4 Partie graphique

Les évolutions de la présente modification de la partie graphique du PAP « Um Geesserwee » sont reprises ci-après.

PAP-NIQ 2015-05 - MCO-02

Illustration 4 Agrandissement des surfaces scellées dédiées aux accès

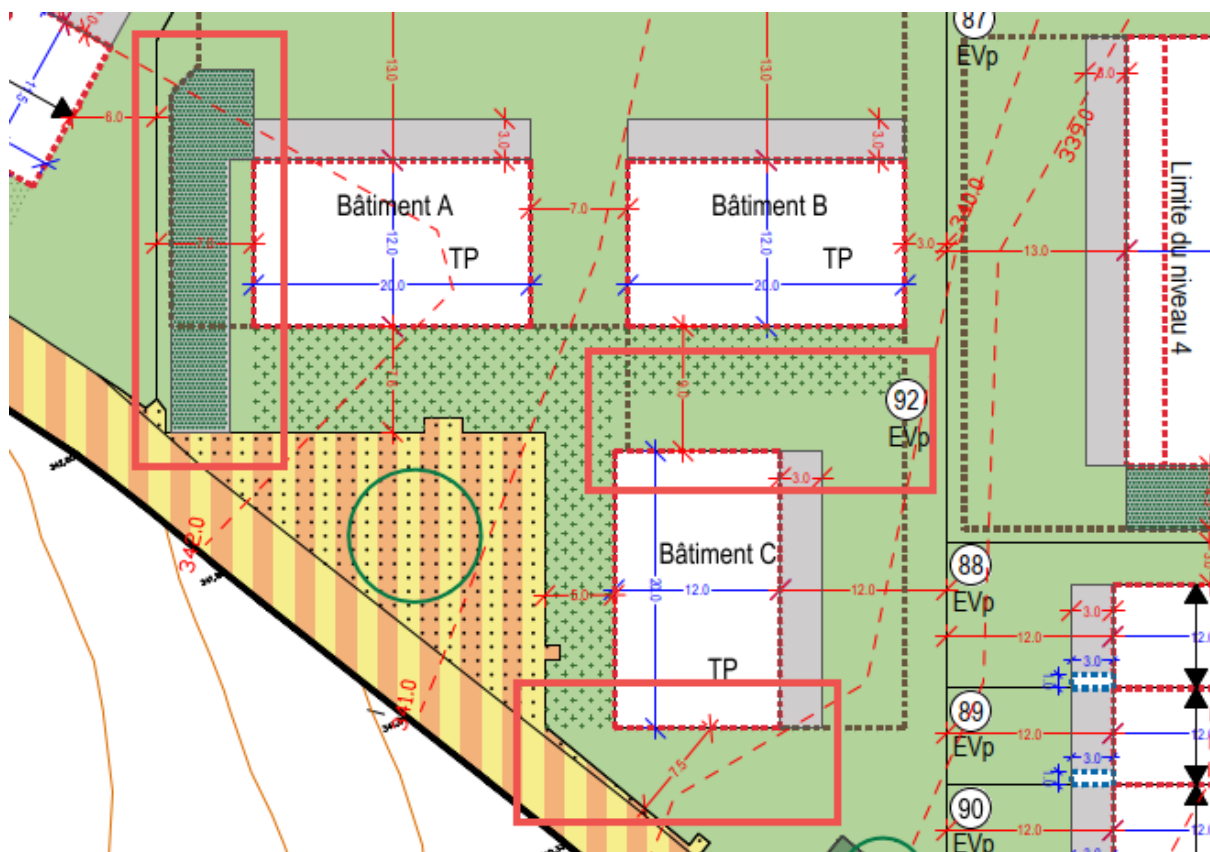
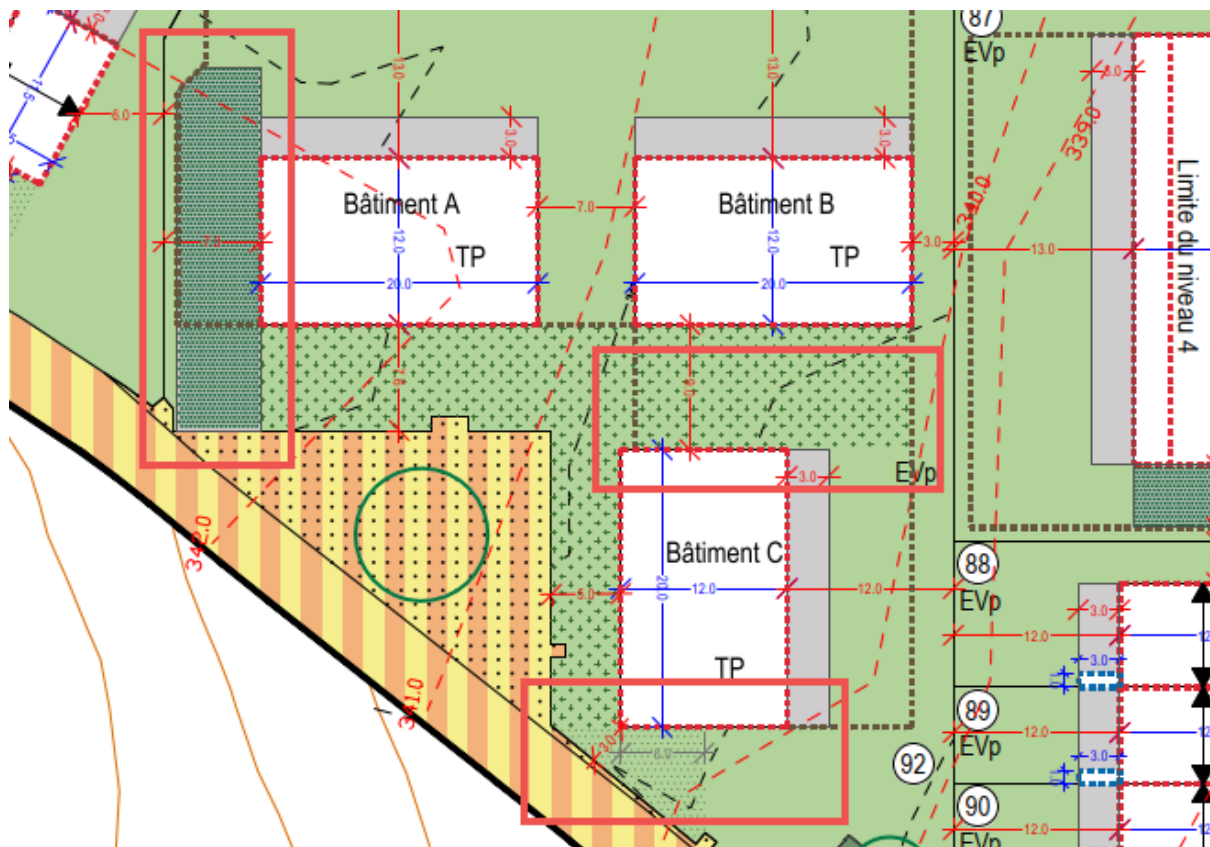
Extension de la "surface pour l'accès au stationnement en sous-sol à titre indicatif" et création d'une "surface pour l'aménagement de l'accès piéton et l'accès au stationnement"

Dans le but d'assurer la réalisation du projet et notamment la faisabilité de l'accès au niveau de parking en sous-sol, la "surface pour l'accès au stationnement en sous-sol à titre indicatif" a été augmentée en emprise.

Afin d'adapter le plan au projet aux besoins d'accessibilité des services de lutte contre l'incendie au droit de la façade sud du bâtiment C ainsi qu'entre les bâtiments B et C, des "surfaces pour l'aménagement de l'accès piéton et l'accès au stationnement" ont été créées.

Illustration 5 Suppression et ajout d'une cotation de recul de construction

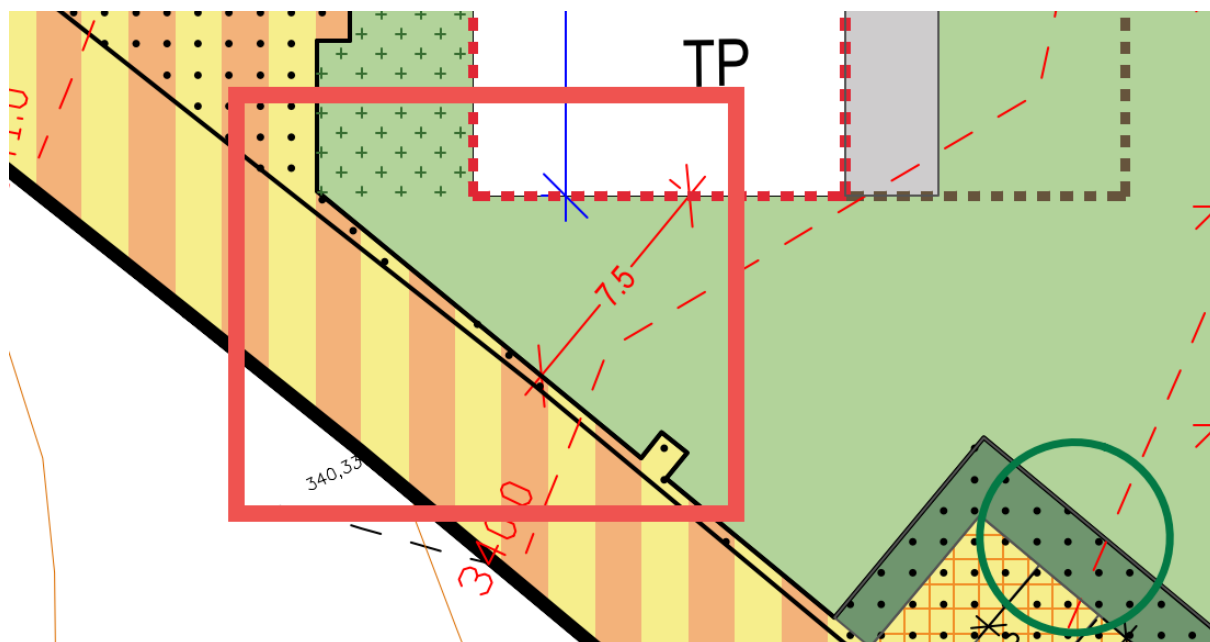
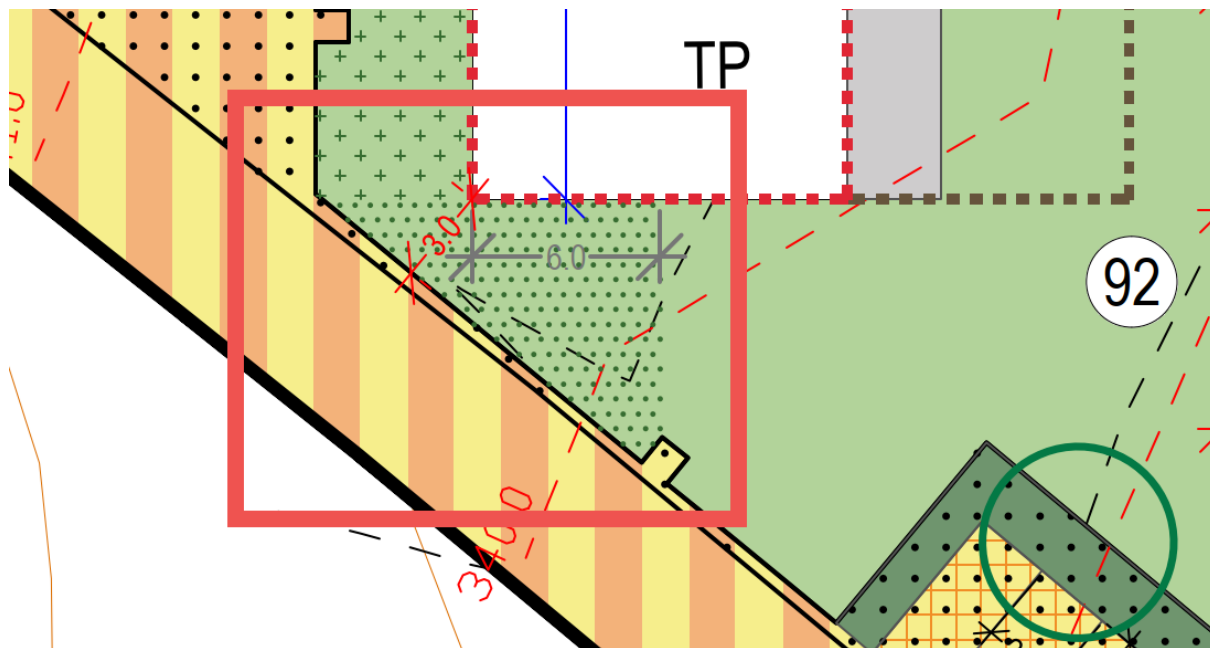
Modification de l'information de recul de la construction entre le bâtiment C et le domaine public au sud-ouest

La cotation initiale de 7,5 m minimum est mal localisée et sa valeur arrondie ne permettent pas de garantir la longueur constructible de 20m pour le bâtiment C. A ce titre elle a été supprimée et remplacée par une cotation de 3m minimum comptés depuis le coin sud-ouest du bâtiment C vers le domaine public. Cela permet de corriger le problème constaté et clarifie l'implantation dudit bâtiment.
